## 改善箇所説明図

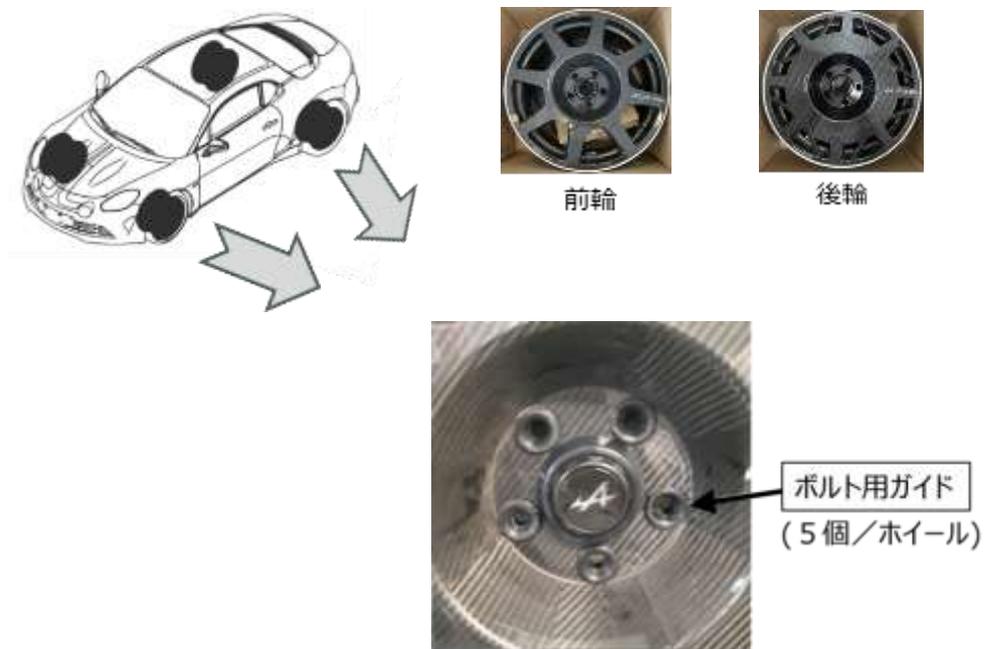
カーボンホイールのボルト用ガイドにおいて、設計検討が不十分なため強度が不足しているものがある。そのため、走行中の振動により当該部品に亀裂が入り、そのまま使用を続けると当該部品が破損することによりボルトが脱落し、最悪の場合、ホイールが外れるおそれがある。

全車両、全ホイールのボルト用ガイドを対策品に交換する。
